ITER詳細設計の国内評価

－第5回ITER計画懇談会－

ITER詳細設計の位置付け

□ ブランケットの課題

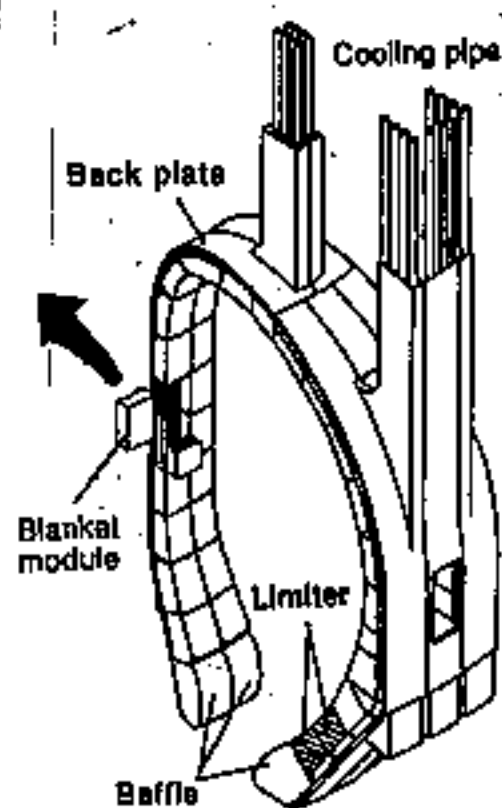
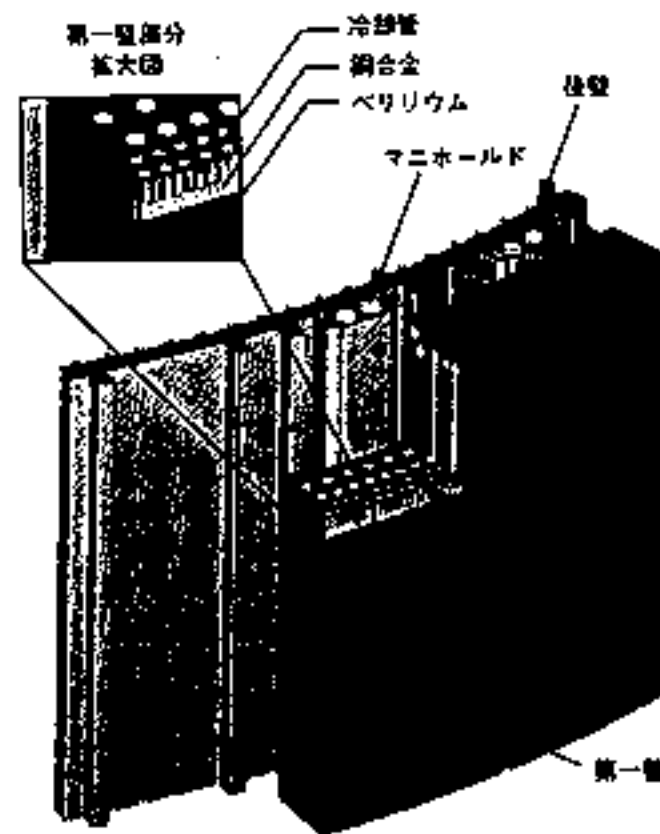
- ✓ 中性子照射による影響に関する解析の進展
- ✓ プラズマに対向する面に使用する材料(ベリリウム)のトリチウム包含量の検討
- ✓ 増殖ブランケットの概念の検討

□ ダイバータ(不純物排出)の課題

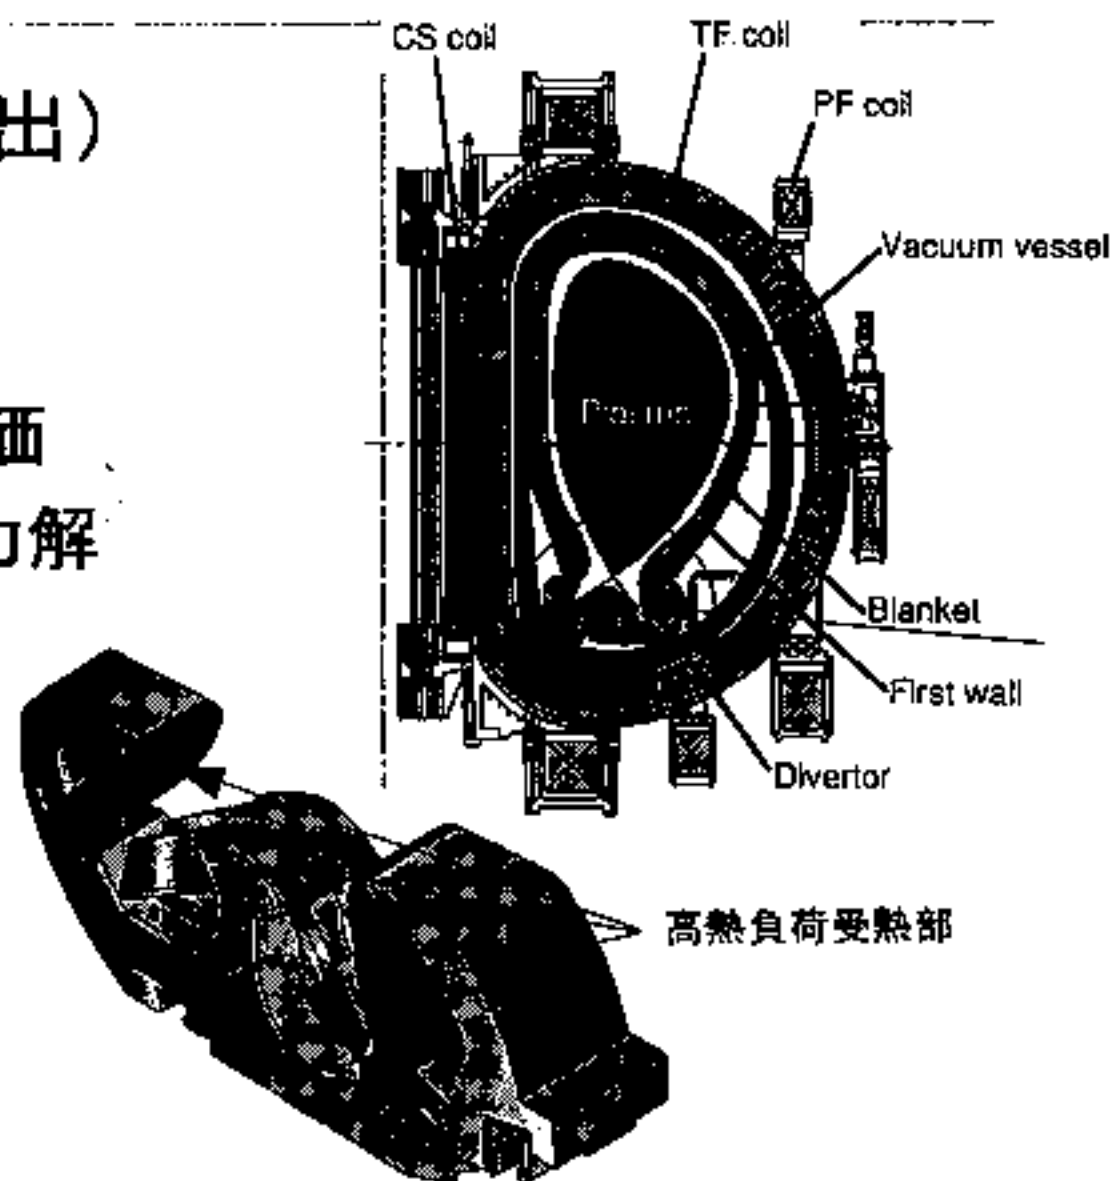
- ✓ 遮蔽能力の定量的評価
- ✓ 細部における耐電磁力解析
- ✓ 組立精度の確認

□ 超伝導コイルの課題

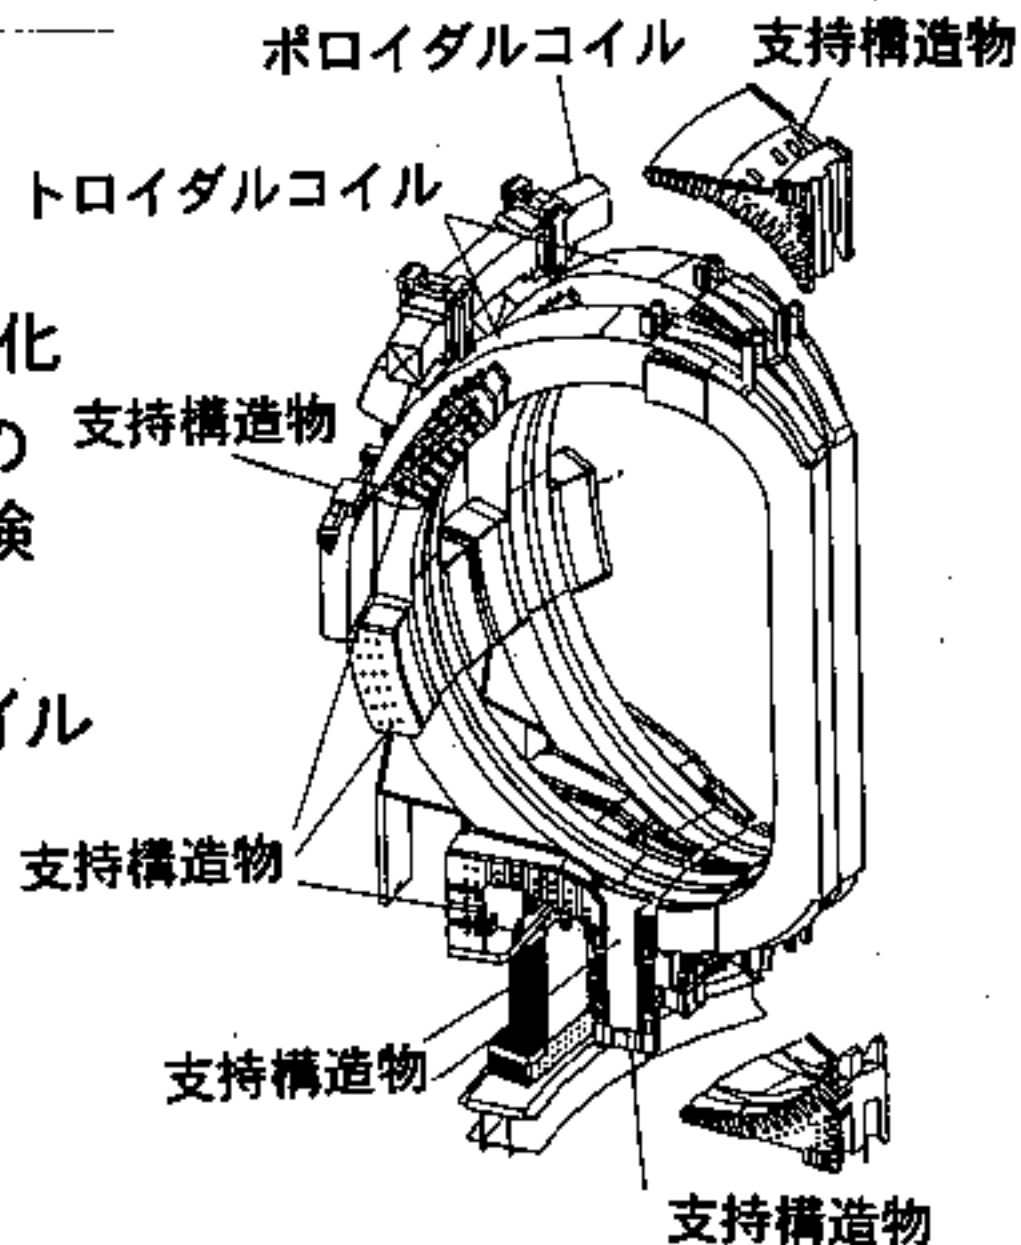
- ✓ 全体支持構造設計の最適化
- ✓ 不整磁場を補正するための方法(コイル)の必要性の検討
- ✓ 磁場変化時に発生するコイル内部発熱の評価

ITER燃料給排気システム

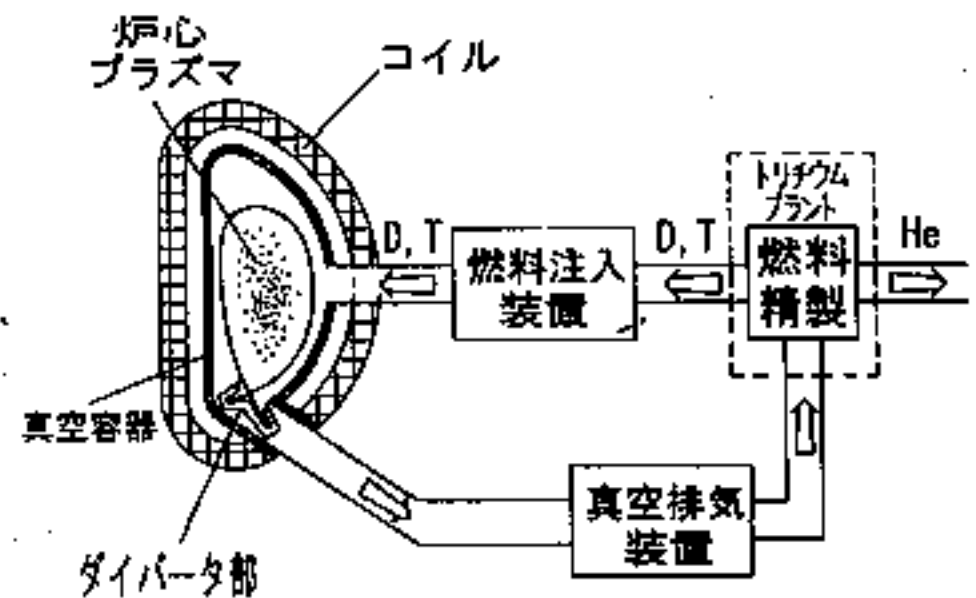
- ✓ 各機器のトリチウム含量の経時変化解析と低減化
- ✓ 系一体とした挙動、操作性等に関するシステム統合検討

□ プラズマ診断システムの課題

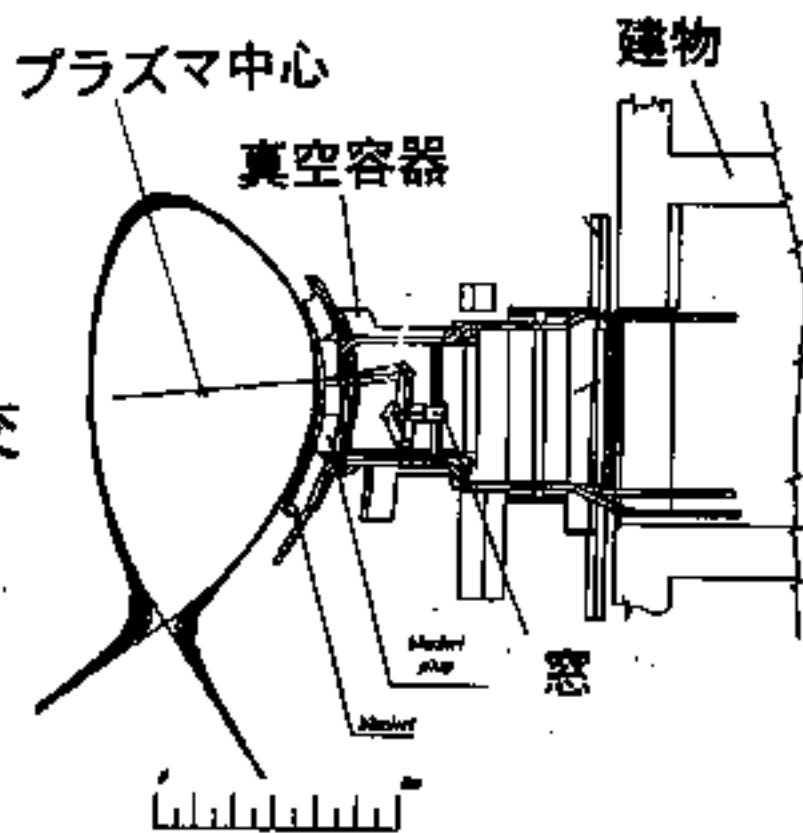
- ✓ 計測機器の支持構造の具体的検討
- ✓ 計測系機器の寿命予測と交換方法の検討
- ✓ 計測系の据付とポート等の空間的整合性の検討

中心コイル形状の選択 (一
体型・分割型)

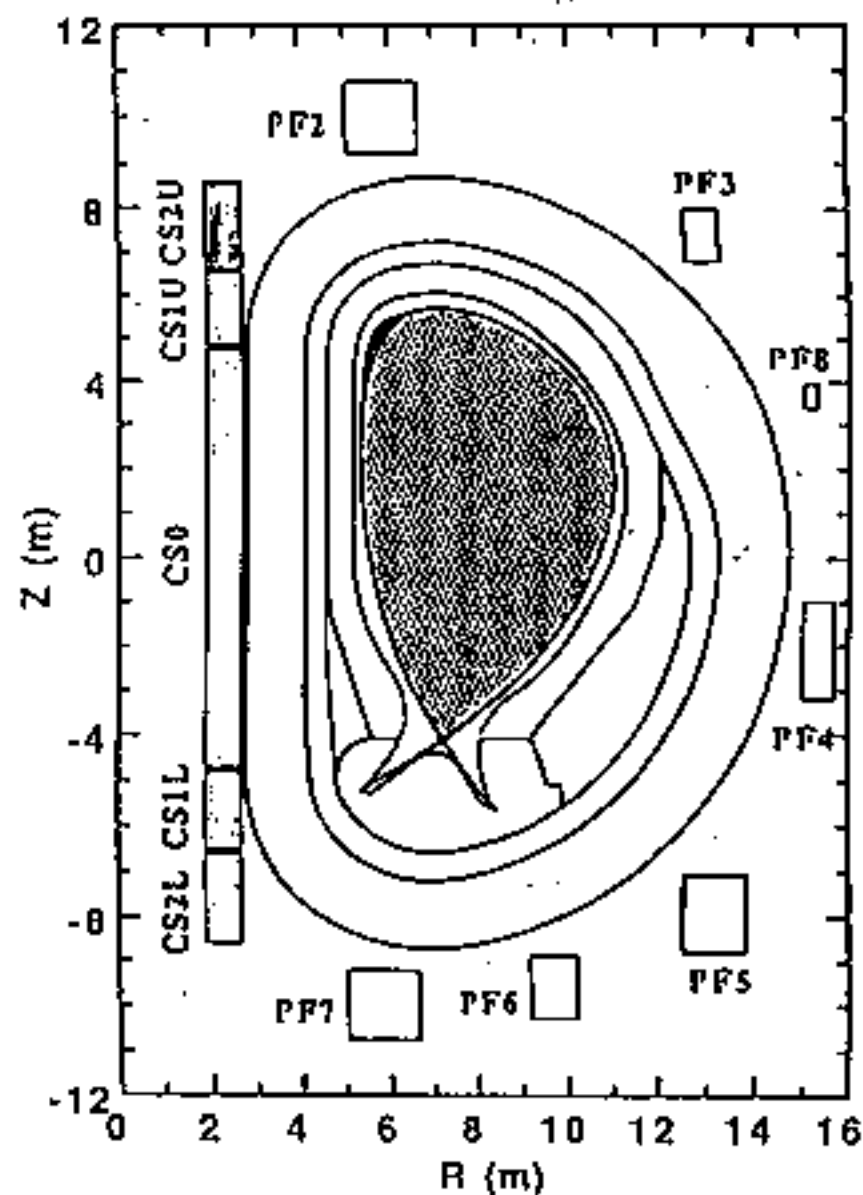
- ✓ 現状は一体型
- ✓ 分割型はプラズマ制御性で利点が期待されたものの、技術的課題も多く変更の理由は認められない
